**Рассмотрение проектов поправок к существующим
правилам ООН, представленных GRBP**

Предложение по дополнению 9 к поправкам серии 04 к Правилам № 41 ООН (шум, производимый мотоциклами)

Представлено Рабочей группой по вопросам шума и шин*

«Рис. 1
Схема испытательного трека с размерами в метрах

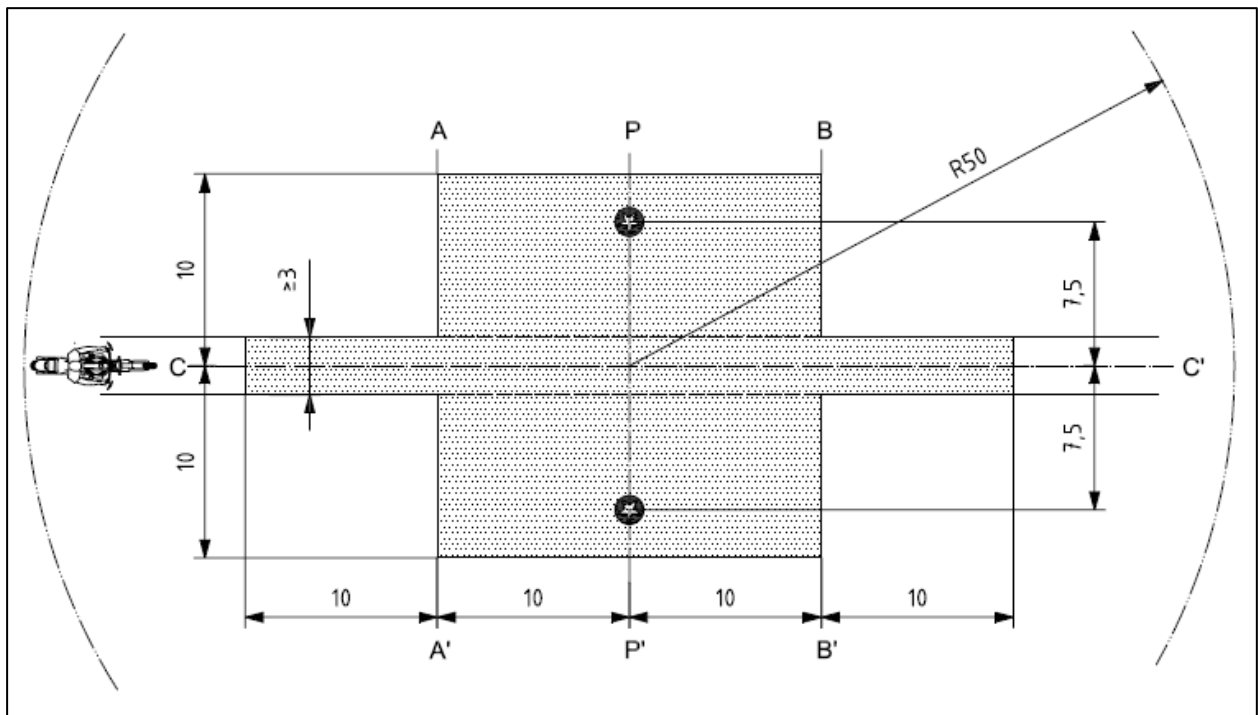
Рис. 1 изменить следующим образом:

Условные обозначения:

Минимальная площадь, покрытая испытательным дорожным покрытием, т. е. площадь испытания
	Положения микрофона (высота 1,2 м)
